関原発第554号

2019年9月26日付け関原発第237号をもちまして申請いたしました美
浜発電所の発電用原子炉設置変更許可申請書（3号発電用原子炉施設の変更）を
下記のとおり一部補正いたします。

「五、工事計画」の一部補正

第 7.5.3 図 大山の噴火履歴※1

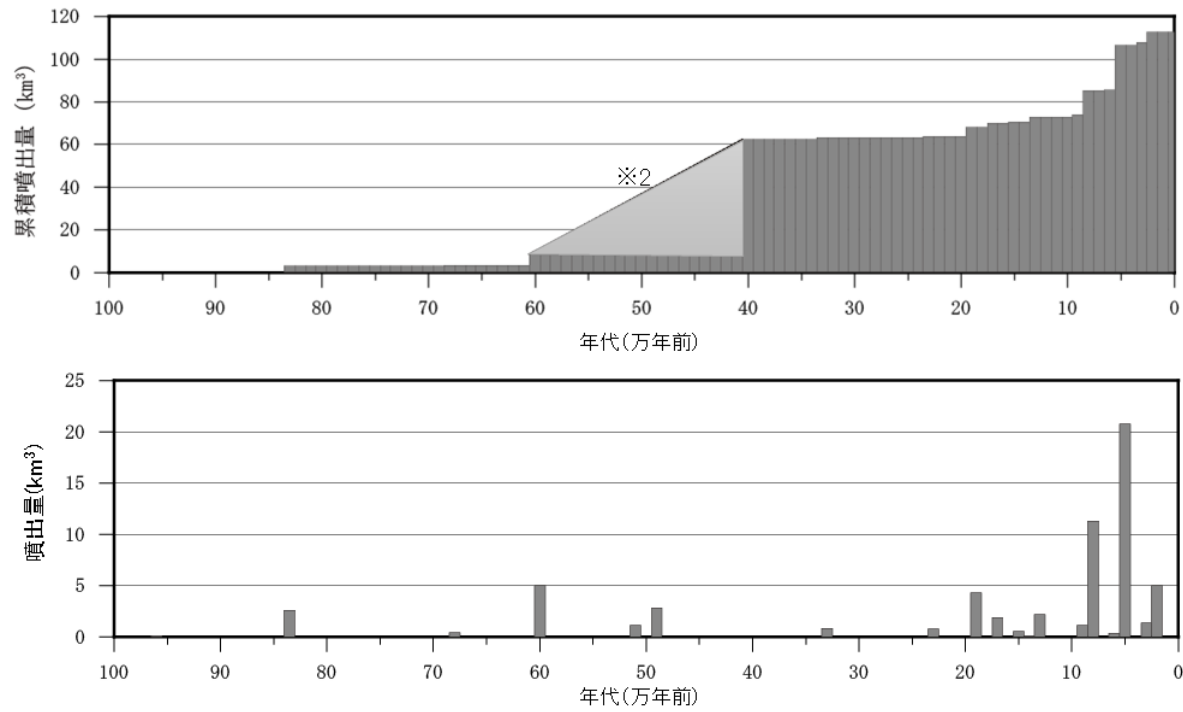
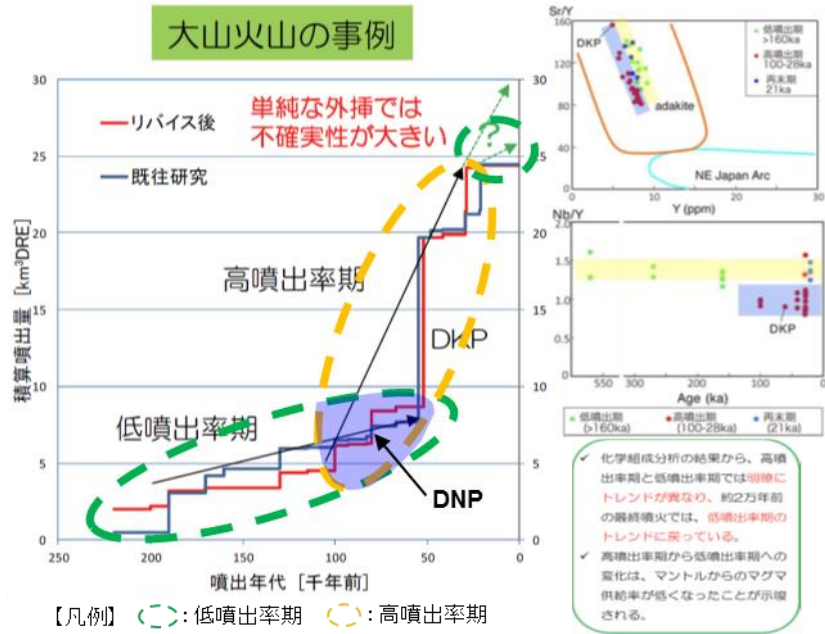
頁	行	補正前	補正後
6-目-1	上1行	別添 <u>3</u>	別添 <u>4</u>
	上5行	<u>平成31年1月16日付 け原規規発第19011 63号をもって…</u>	<u>令和2年12月23日付 け原規規発第20122 35号をもって…</u>
	上7行	…下記内容を変更又は追加する。――	…下記内容を変更又は追加する。また、 <u>3号炉の各項目について、別表1のとおり読み替える。</u>
	下6行	b. <u>大山倉吉テフラ</u> (大山)	b. <u>大山倉吉軽石及び大山生竹軽石</u> (大山)
6-目-2	上2行～ 下1行	第7.5.3 図 大山の噴火履歴 ―― 第7.5.4 図(1) 大山の地下構造 (Zhao et al. (2011) ⁽⁵⁹⁾ に加筆) 第7.5.4 図(2) 大山の地下構造 (Zhao et al. (2018) ⁽⁶¹⁾ に加筆) 第7.5.5 図(1) 大山の降下火砕物シミュレーション結果 (基本ケース) 第7.5.5 図(2) 大山の降下火砕物シミュレーション結果 (基本ケース)	第7.5.3 図 大山の噴火履歴 第7.5.4 図 大山生竹軽石の等層厚線図 第7.5.5 図(1) 原子力規制委員会(2019) ⁽⁶²⁾ による大山の噴出率期の評価 第7.5.5 図(2) Yamamoto and Hoang(2019) ⁽⁶⁴⁾ による大山の噴出率期の評価 第7.5.6 図(1) 大山の地下構造 (Zhao et al. (2011) ⁽⁶⁵⁾ に加筆) 第7.5.6 図(2) 大山の地下構造 (Zhao et al. (2018) ⁽⁶⁷⁾ に加筆) 第7.5.7 図(1) 大山の降下火砕物シミュレーション結果 (基本ケース) 第7.5.7 図(2) 大山の降下火砕物シミュレーション結果 (基本ケース)
6-目-2の 次頁		(記載の追加)	別紙6-目-1を追加する。

頁	行	補 正 前	補 正 後
	下 11 行～ 下 10 行	<p>…を第 7.5.3 図に示す。</p> <p>_____</p> <p><u>原子力規制庁(2019)⁽⁵⁸⁾</u>によると、大山では…</p>	<p>…を第 7.5.3 図に示す。</p> <p><u>この繰り返し生じた噴火のうち、大山生竹軽石について、町田・新井(2011)⁽³⁹⁾、岡田・谷本(1986)⁽⁶⁰⁾及び原子力規制委員会(2018)⁽⁶¹⁾に示される降灰層厚の情報をもとに等層厚線図を作成し、噴出量を Legros 法及び Hayakawa 法で算定した結果、1.8～11.0km³となった。原子力規制委員会(2018)⁽⁶¹⁾によれば、大山生竹軽石の噴出規模は既往の研究で考えられてきた規模を上回る 10km³以上と考えられるとしていることを踏まえ、火山影響評価上、大山生竹軽石の噴出量は 11.0km³とする。第 7.5.4 図に大山生竹軽石の等層厚線図を示す。</u></p> <p><u>原子力規制委員会(2019)⁽⁶³⁾</u>によると、大山では…</p>
	下 8 行～ 下 6 行	<p>…トレンドが明瞭に異なり、大山倉吉テフラは高噴出率期のトレンドと一致し、約 2 万年前の最終噴火では低噴出率期のトレンドに戻っているとされている_____。</p> <p>_____</p>	<p>…トレンドが明瞭に異なり、大山倉吉軽石は高噴出率期のトレンドと一致し、約 2 万年前の最終噴火では低噴出率期のトレンドに戻っているとされている(第 7.5.5 図(1))。また、<u>原子力規制委員会(2019)⁽⁵⁵⁾においては、大山倉吉軽石は高噴出率期に、大山生竹軽石は低噴出率期に発生したとし、その研究を更に進めた原子力規制庁(2019)⁽⁶³⁾においては高噴出率期に発生したとしている。</u></p> <p><u>Yamamoto and Hoang(2019)</u></p>

※1) 須藤他(2007)⁽⁵⁴⁾、第四紀カタログ編集委員会編(2000)⁽³⁾、津久井他(1985)⁽⁴⁹⁾を参考に噴出年代及び噴出量を整理
 ※2) 津久井他(1985)⁽⁴⁹⁾によると、80万年前～40万年前にかけて溝口凝灰角礫岩等が噴出・堆積したとされていることから、階段ダイヤグラムではその期間の噴出物については点線で記載
 ※3) 町田・新井(2011)⁽³⁹⁾、岡田・谷本(1986)⁽⁶⁰⁾及び原子力規制委員会(2018)⁽⁶¹⁾に示される降灰層厚の情報をもとに作成した等層厚線図(第7.4.5図)から算定。

第 7.5.5 図(1) 原子力規制委員会(2019)⁽⁶²⁾による大山の噴出率期の評価

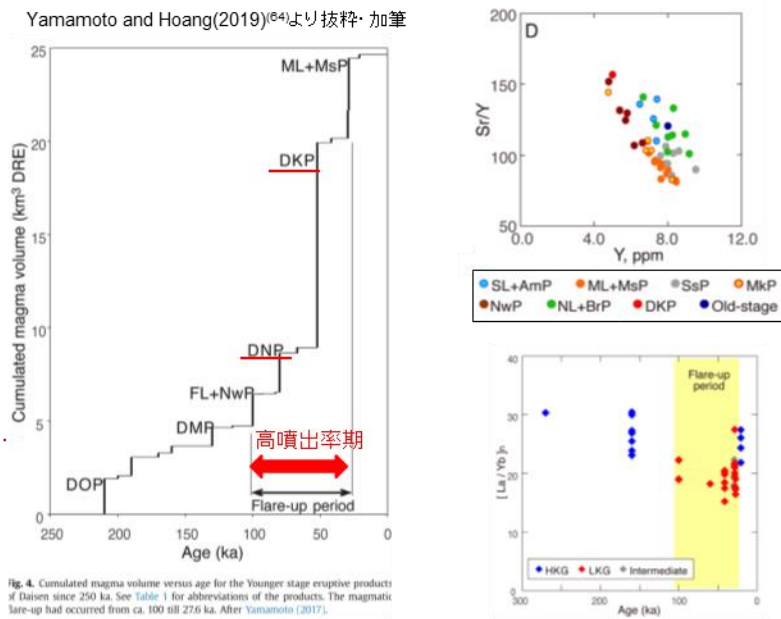
頁	行	補 正 前	補 正 後
6-7-1 ～ 6-7-2	下 2 行～ 上 1 行	…また、 <u>原子力規制庁(2019)⁽⁵⁸⁾によると、過去に巨大噴火を起こした火山の噴火直前のマグマの温度・圧力条件からマグマの定置深さを推定した結果、概ね 10km 以浅…</u>	<p><u>⁽⁶⁴⁾によると、大山のアダカイトは K_2O 量の高いグループと低いグループに分類できるとし、低いグループのアダカイトは約 10 万年前から約 2 万年前の高噴出率期に発生し、高いグループのアダカイトはその高噴出率期の前後に発生したとしている。また、大山倉吉軽石と大山生竹軽石は低いグループに属するとしている(第 7.5.5 図(2))。</u></p> <p><u>これらのことから、巨大噴火並みに大きい大山倉吉軽石規模の噴火は、高噴出率期でのみ発生すると考えられ、低噴出率期に戻ったとされる現在において、発電所運用期間中における大山倉吉軽石規模の噴火の可能性は十分低いと考えられる。</u></p> <p><u>また、大山生竹軽石について、火山影響評価上、低噴出率期に発生した噴火と見做して火山影響評価の対象として考慮するものとし、高噴出率期に発生した大山倉吉軽石と低噴出率期に発生した大山生竹軽石は一連の巨大噴火では無いと評価する。</u></p>
	上 2 行～	…については、Zhao et	…また、 <u>原子力規制委員会(2019)⁽⁶²⁾によると、過去に巨大噴火を起こした火山の噴火直前のマグマの温度・圧力条件から、マグマの定置深さは概ね 10km 以浅…</u> …については、Zhao et

第 7.5.6 図(1) 大山の地下構造 (Zhao et al.(2011)⁽⁶⁵⁾に加筆)

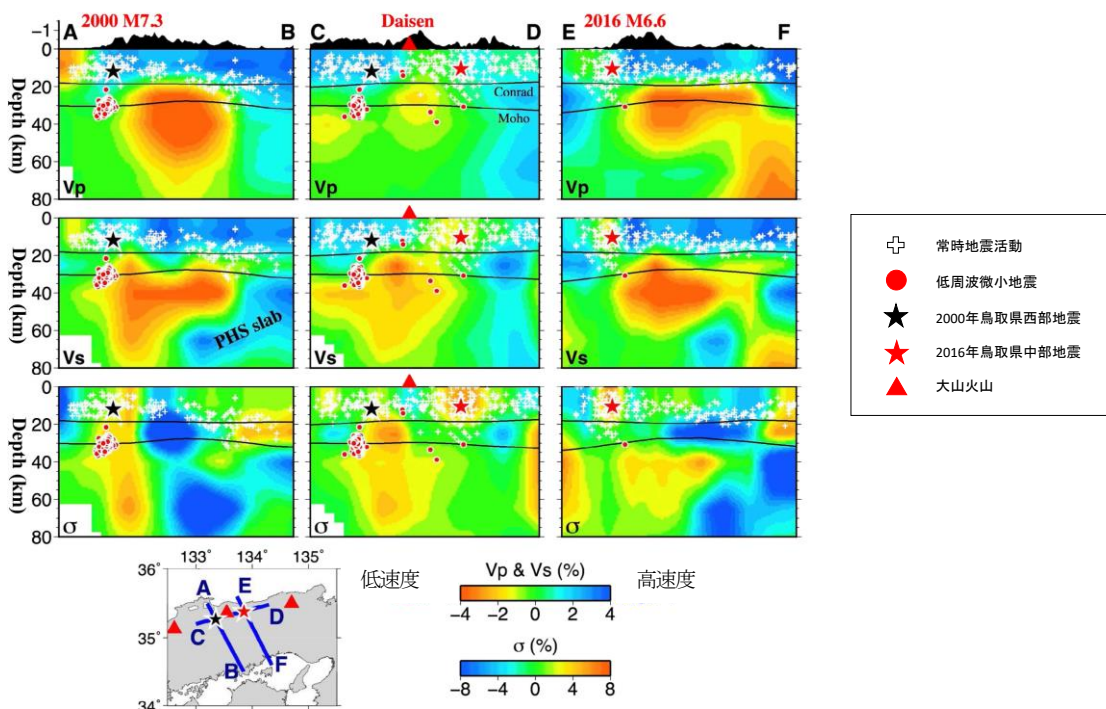
頁	行	補正前	補正後
	<p>上3行</p> <p>上6行～ 下15行</p>	<p>al. (2011)⁽⁵⁹⁾および大見 (2002)⁽⁶⁰⁾によると…</p> <p>…が示される (第7.5.4図 (1))。この研究をさらに進めた Zhao et al. (2018)⁽⁶¹⁾によると、大山の地下深部の低速度層の存在が示されるが、その深度は Zhao et al. (2011)⁽⁵⁹⁾と同程度であり、大山の地下深部に広がる低速度層の深度に変化がないことが示される (第7.5.4図(2))。</p> <p>— 以上より、大山については、火山発達史、噴火履歴の検討結果、<u>原子力規制庁 (2019)⁽⁵⁸⁾による安全研究の成果および地下構造の評価結果から、発電所運用期間中における大山倉吉テフラ規模相当の噴火の可能性は十分低いと評価する。したがって、原子力規制委員会 (2019)⁽⁶²⁾を踏まえ、火山影響評価上、噴出量 11km³を発電所運用期間中の噴火規模として設定し、米子の…</u></p>	<p>al. (2011)⁽⁶⁵⁾および大見 (2002)⁽⁶⁶⁾によると…</p> <p>…が示される (第7.5.6図 (1))。この研究をさらに進めた Zhao et al. (2018)⁽⁶⁷⁾によると、大山の地下深部の低速度層の存在が示されるが、その深度は Zhao et al. (2011)⁽⁶⁵⁾と同程度であり、大山の地下深部に広がる低速度層の深度に変化がないことが示される (第7.5.6図(2))</p> <p><u>原子力規制委員会 (2019)⁽⁶²⁾による10km以浅とのマグマの定置深さの推定は、100km³を超えるカルデラ噴火を対象に検討されたものであるが、プリニー式噴火であった大山の噴火形式が仮にカルデラ噴火であったとしても、地下深部の低速度層の上端深度の約20kmは、それに対し十分に低い位置にあるといえる。</u></p> <p>以上より、大山については、火山発達史、噴火履歴の検討結果、<u>噴出率期および地下構造の評価結果から、発電所運用期間中における大山倉吉軽石規模相当の噴火の可能性は十分低いと評価する。</u></p> <p><u>火山影響評価上、発電所運用期間中の考慮すべき噴火規模として、大山倉吉軽石以外の噴火の中で最大規模となる大山生竹軽石の噴火の可能性を考慮し、その噴出規模を 11km³として、米子の…</u></p>

変 更 前	変 更 後
第 7.5.4 図 (1)	第 7.5.6 図 (1)
第 7.5.4 図 (2)	第 7.5.6 図 (2)
第 7.5.5 図 (1)	第 7.5.7 図 (1)
第 7.5.5 図 (2)	第 7.5.7 図 (2)
第 7.5.6 図	第 7.5.8 図

第 7.5.7 図(1) 大山の降下火砕物シミュレーション結果（基本ケース）

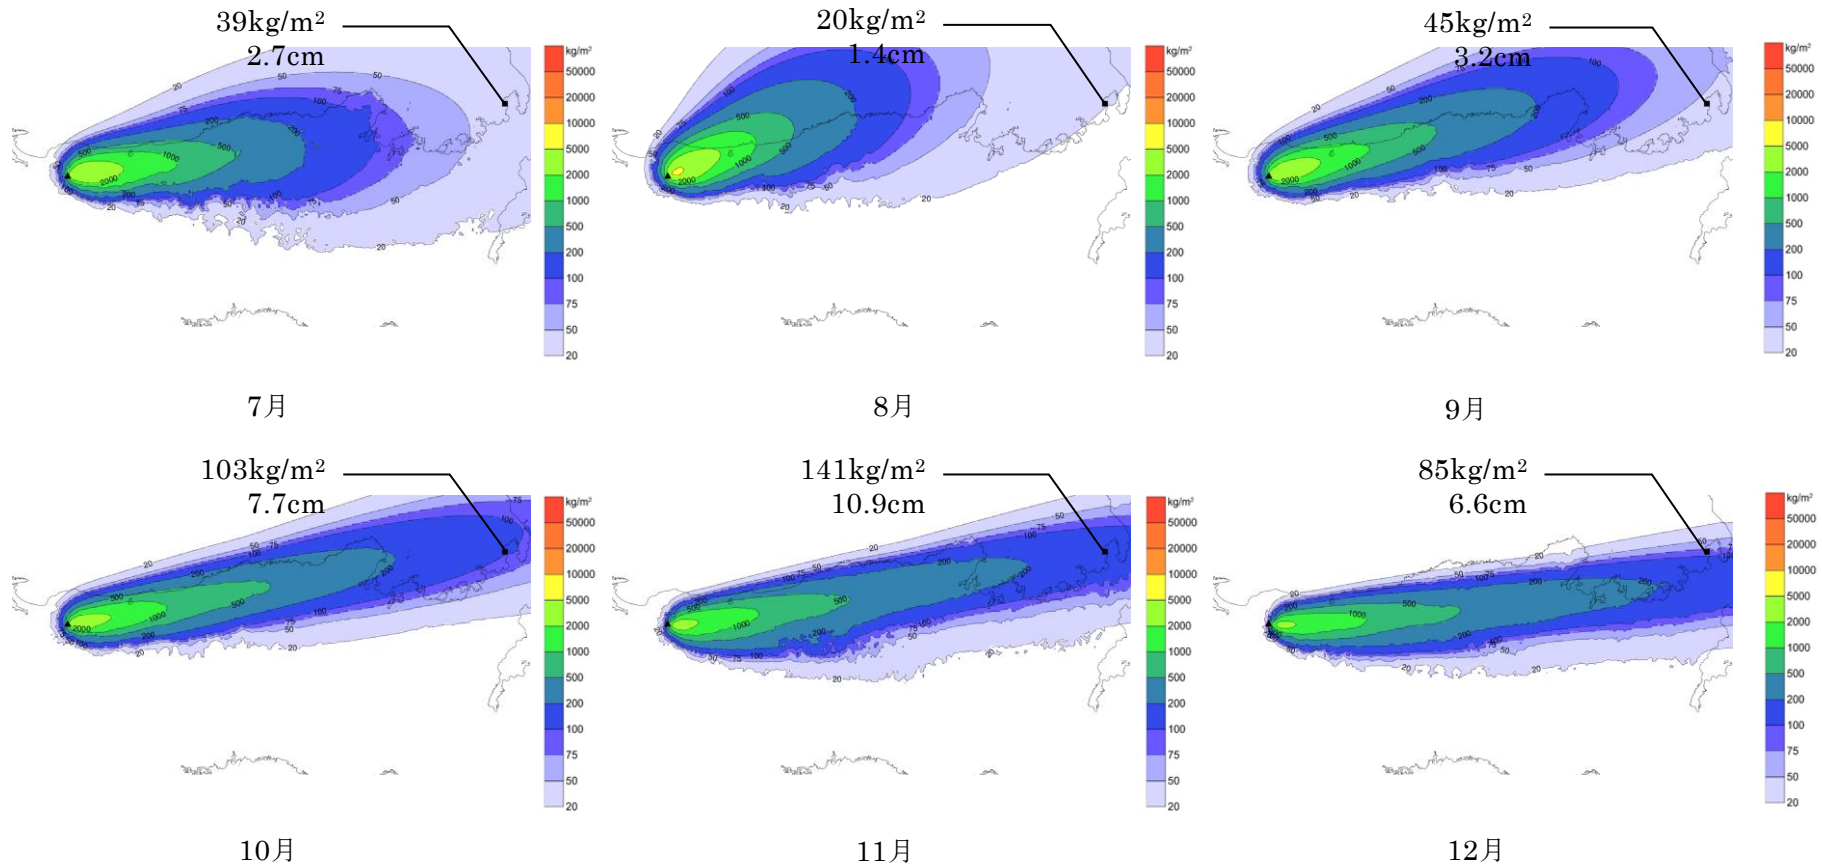
頁	行	補 正 前	補 正 後
6-7-3	下 12 行～ 下 10 行	…シミュレーションの結果を第 7.5.5 図(1)、(2)に示す。 c. <u>恵比須峠福田テフラ</u> (飛驒山脈) ⁽⁶⁷⁾	…シミュレーションの結果を第 7.5.7 図(1)、(2)に示す。 <u>大山生竹軽石について、越畑地点では、大山生竹軽石を含む層は 2 層 (2a 層, 2c 層) に区分され、露頭西側では 2a 層と 2c 層の境界付近に中礫を主体とする礫層 (2b 層) が挟在するものの、降灰層厚の評価厚さは原子力規制委員会 (2018) ⁽⁶¹⁾ の評価結果に基づき 25cm とする。この越畑地点の評価層厚 25cm と大山から越畑地点及び発電所までの距離の関係から、発電所地点における層厚を検討した結果、22cm とする。</u> c. <u>恵比須峠福田テフラ</u> (飛驒山脈) ⁽⁷²⁾
	下 8 行	…及川 (2003) ⁽⁶⁷⁾ によると飛驒山脈での…	…及川 (2003) ⁽⁷²⁾ によると飛驒山脈での…
	上 9 行	(2) 噴出源が同定できない降下火砕物の降灰層厚に関する検討 ^{(41) (68)～(72)}	(2) 噴出源が同定できない降下火砕物の降灰層厚に関する検討 ^{(41) (73)～(77)}
6-7-4	下 6 行	…BT37 (降灰年代 12.7 万年前：長橋他 (2004) ⁽⁷¹⁾) …	…BT37 (降灰年代 12.7 万年前：長橋他 (2004) ⁽⁷⁶⁾) …
	下 11 行～ 下 10 行	…粒度試験結果を第 7.5.6 図に示す。また、文献調査の結果、長橋他 (2004) ⁽⁷¹⁾ では、…	…粒度試験結果を第 7.5.8 図に示す。また、文献調査の結果、長橋他 (2004) ⁽⁷⁶⁾ では、…
6-7-5	下 3 行	…参照すると、約 0.2mm から約 1mm 程度である ⁽⁷³⁾ 。	…参照すると、約 0.2mm から約 1mm 程度である ⁽⁷⁸⁾ 。
	上 2 行	…また、文献調査の結果、	…また、文献調査の結果、
